改善箇所説明図

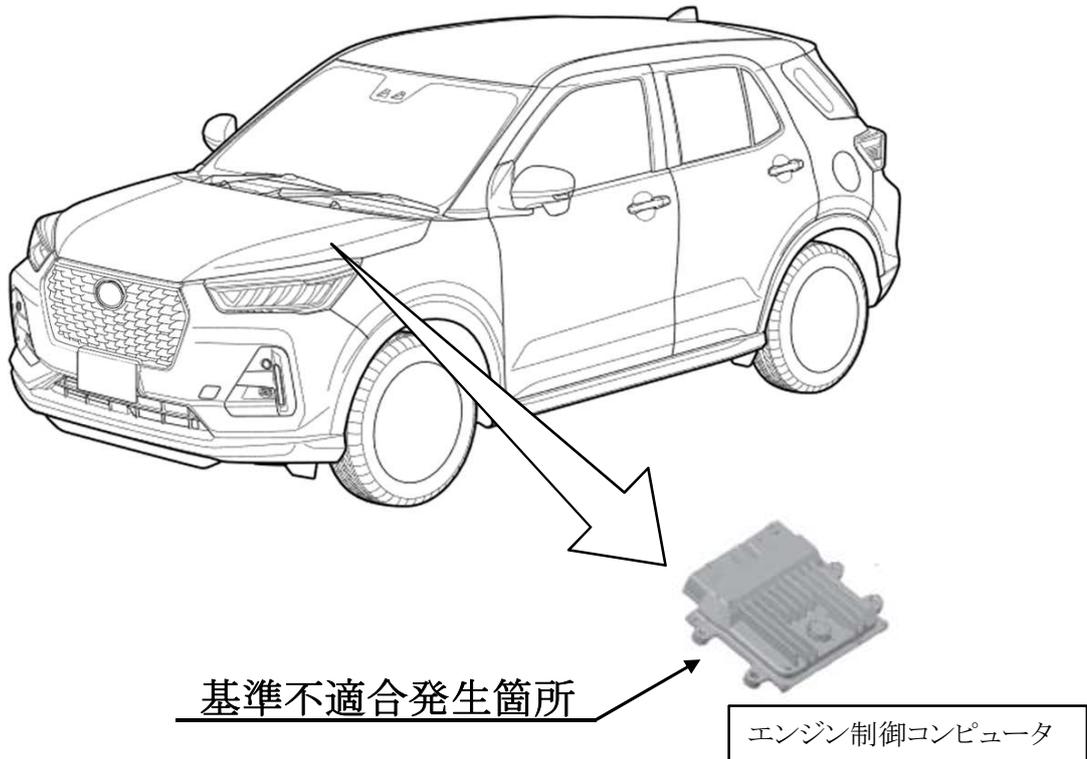
注: はプログラムを修正する部品を示す。

ハイブリッド車において、発電に用いるエンジンの制御コンピュータのプログラムが不適切なため、走行中にエンジンが停止した直後の加速時に再始動できないことがある。そのため、エンジン警告灯が点灯して加速不良となり、そのままの状態で使用を続けると、最悪の場合、バッテリー残量不足により走行不能になるおそれがある。

全車両、エンジン制御コンピュータのプログラムを修正する。

運転者席側シート下の車台番号打刻1桁目の左側に黄色ペイントを塗布する。
